Добавление 86: Правила № 87

Пересмотр 2 – Исправление 3

Исправление 2 к пересмотру 2 Правил, указанное в уведомлении депозитария С.N.159.2011.TREATIES-1 от 28 апреля 2011 года

Единообразные предписания, касающиеся официального утверждения дневных ходовых огней механических транспортных средств

Рис.1"

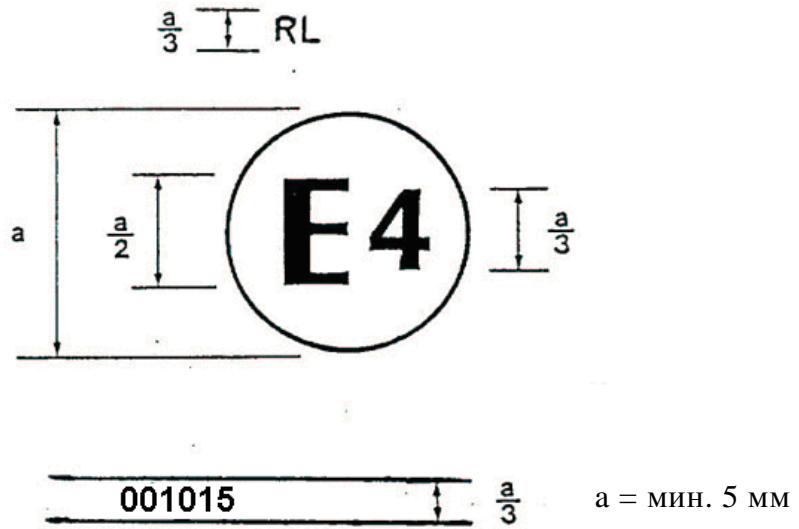
Приложение 2

Рисунок 1 изменить следующим образом:
